福島第一原子力発電所における地すべりの可能性について

コメント回答

耐震重要施設の周辺斜面による波及影響について

2023年6月19日

図 運用補助共用施設周辺平面図

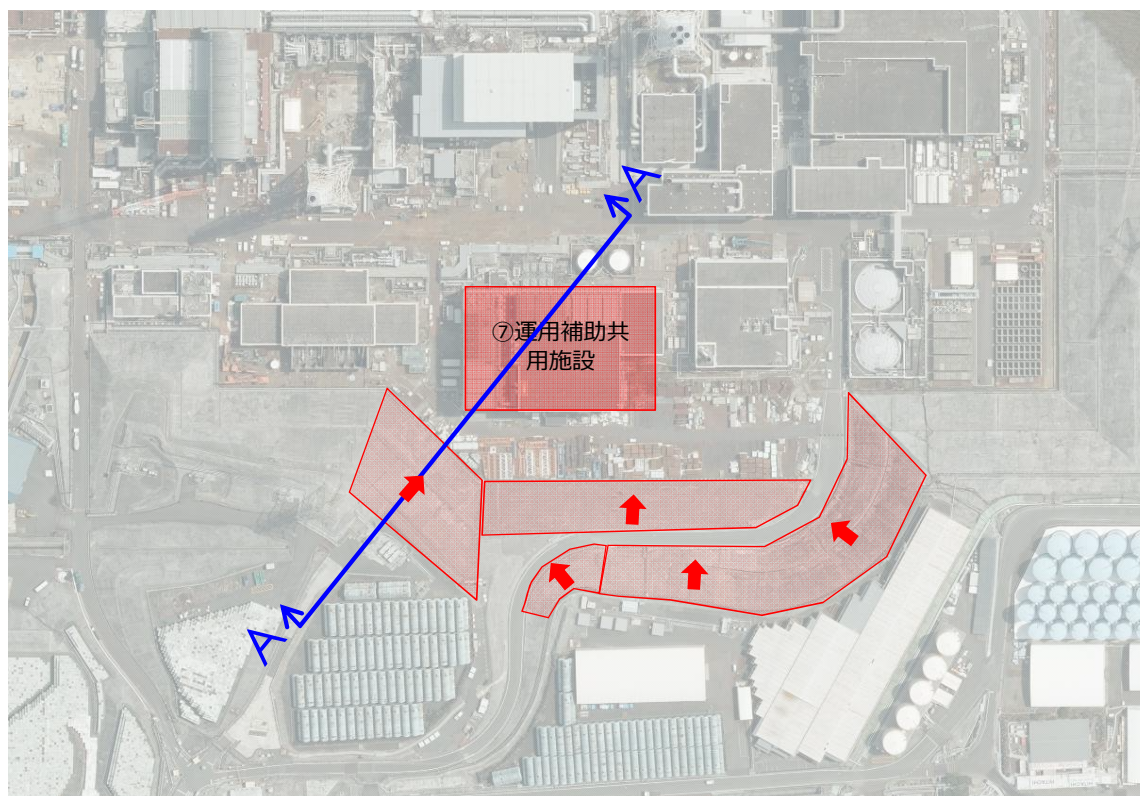
No.	実施日	指摘事項	回答内容
7	2022.12.7 技術会合	重要施設等周辺の斜面安定性に関して、Ss900 を用いた検討を実施すること。なお、現在の1Fの特徴を踏まえて、評価対象とする重要施設等を選定すること（規制庁）。	本件（福島第一原子力発電所における地すべりの可能性について）とは別途、各耐震重要施設への周辺斜面による波及影響として検討する。
8	2023.4.25 技術会合	コメントリストのNo.7について、まずは、どこが弱いかわかり、スケジュールを含めて説明してほしい（規制庁）。	今回、本資料にて説明。
9	2023.4.25 技術会合	東京電力の資料の中に、タンクの滑動に対して要因分析を行い、恒久的な対策を検討するとある。要因分析の内容を示してほしい。また、3.16地震の時に鉛直が水平より非常に大きかったことに対する見解を教えてください（規制庁）。	本件（福島第一原子力発電所における地すべりの可能性について）とは別途、技術会合、面談において報告する。
10	2023.4.25 技術会合	ボーリング調査・室内試験結果について、引き続き、技術会合にて確認していく（規制庁）。	ボーリング調査、室内試験実施後、風化部物性の検討を行い、結果を報告する。

- ▶ 耐震重要施設に対して影響を及ぼす可能性のある周辺斜面^{※1}は、運用補助共用施設の背後斜面のみ。

※1：耐震重要施設に影響を及ぼす可能性のある斜面は、斜面法尻から耐震重要施設との離隔距離が、約50m以内あるいは斜面高さの約1.4倍以内の斜面^{※2}を抽出した。
